Vårt prosjektnummer:	Oppdragsgiver:
	202440	Vial AS v/Sivert Alf Sivertsen
<b>Innspill til reguleringsplan</b>		
Prosjektnavn: North Sea Energy Park Prosjektadresse: Bjerkreim kommune Gårdsnummer: 80 Bruksnummer: 8	Dato: 15.03.2021 Revisjon: 4 Utarbeidet av: ABAK Antall sider: 13	KS: LMB

## Innledning

BrannCon har fått i oppdrag av Vial v/Sivert Alf Sivertsen å gi innspill til ny reguleringsplan for planlagt kraftintensiv industri som datasenter og batteriproduksjon utenfor Egersund, i Bjerkreim kommune. Anlegget er planlagt plassert mellom Grastjørna, Fårevatnet og Eikesvatnet. Området er på 2,5 km<sup>2</sup>. 60 % av området er satt av til datasenter (område A), 33 % er batteriproduksjon (område B) og 7 % sirkulærindustri (område C). Deler av området reguleres til høyspenningsanlegg. Dette omfatter en ny transformatorstasjon.

Figur 1 Viser planoversikt over felt A, B og C for alternativ løsning 1

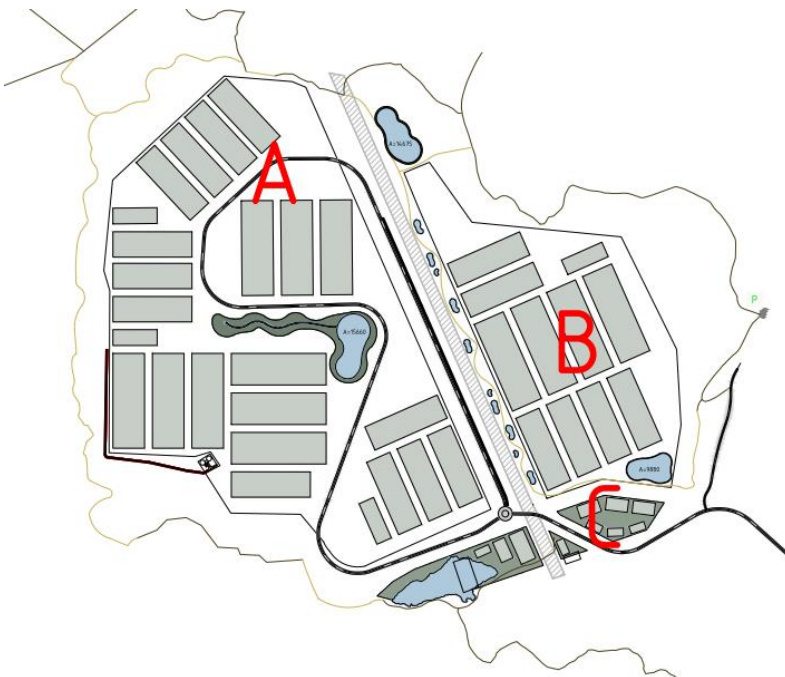
For å begrense faren for en storulykke i området bør det innføres økt sikkerhetsavstand utover kravet i TEK 17 mellom byggene og særlig mellom felt A, B og C. Se Figur 1 for planoversikt over feltene for alternativ løsning 1 og Figur 2 for alternativ løsning 2. Foreløpige planer for området viser 58 meter mellom bygningene i de ulike delområdene som betyr en økning på 725 % utover minstekrav. Bygningene er plassert med 25 meters mellomrom internt i hvert delområde som betyr en økning på 212 % utover minstekrav. Det vil si at økt sikkerhetsavstand er ivaretatt med god margin.

Figur 3 Viser vann i nærheten av industriområdet som kan benyttes som supplerende slokkevann.

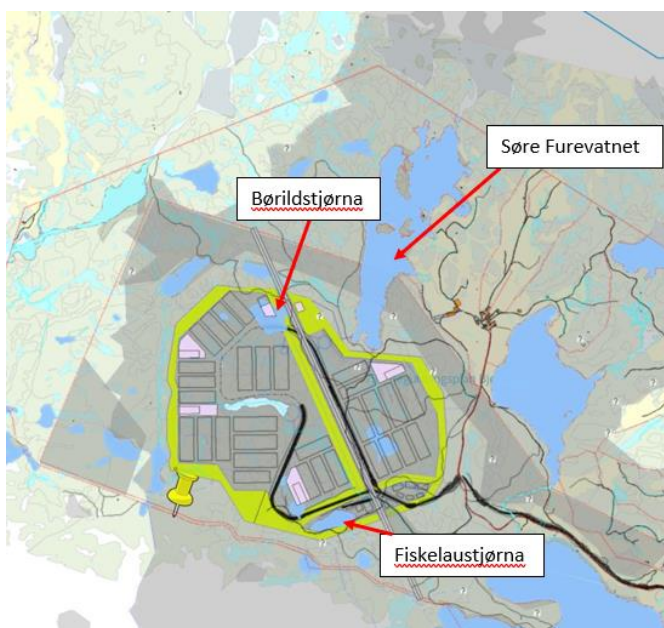
Ved en storbrann, hvor en har behov for slokkevannskapasitet på 50 l/s i lengre enn 16 timer, er det foreslått bruk av supplerende vannkilder. Det er flere vann i området som eventuelt kan benyttes for dette. De som er ansett som mest aktuelle er Søra Furevatnet som ligger på 112 m høyde rett ovenfor området og Fiskelaustjørna som ligger i ytterkanten av området i sør på 113 m høyde. Eventuelt kan det vurderes å benytte Børildstjørna som ligger på 134 meters høyde nord i området. Se Figur 3. for oversikt over plasseringen av vannene. Hvilket vann en ønsker å benytte avhenger av hvor på området hendelsen har skjedd. Dersom disse vannene skal kunne benyttes for å være supplerende vannkilder må det tilrettelegges med oppstillingsplass for brannbil på minimum 5 x 10 meter ved vannene. Egnetheten for de ulike vannene til bruk som alternativt slokkevann må utredes ytterligere da hverken området rundt eller vannenes tilstand, dybde o.l. er undersøkt.
